Commissaire enquêteur  
29/01/25  
Christophe METAIS  
Commissaire enquêteur

#### PLAN DE LA ZAC – LA LIRONDE

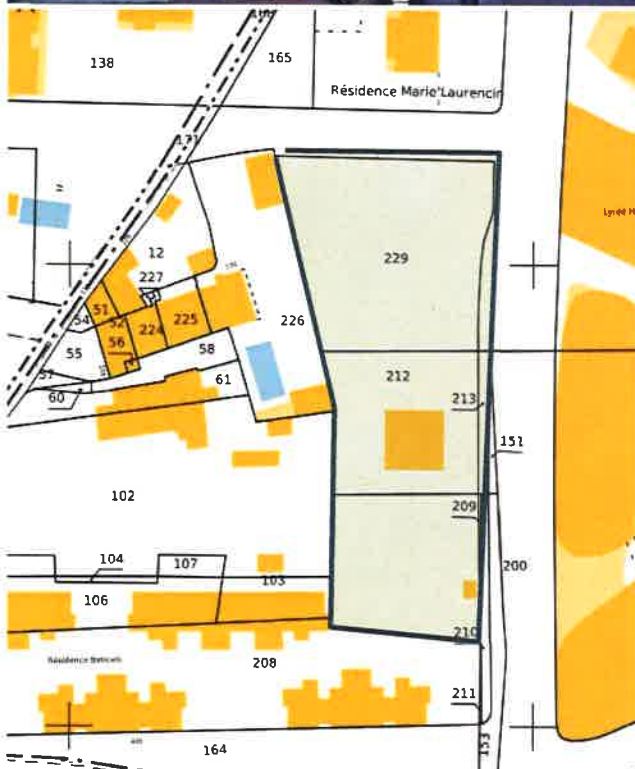
Les acteurs de la SERM (ville) avaient « négocié » avec les propriétaires du hameau de ne pas faire de recours sur la ZAC en ne mettant en place des bâtiments haut que sur le front Nord du hameau et ne construire que du R+1 au Sud.

Secteur à passer en R+1

La requête est la suivante : Passer les parcelles RY229-212-208 en zonage limitant les bâtiments à du R+1 comme pour les parcelles voisines (partie de 208 – 12 – 226 – 102 - 103....)
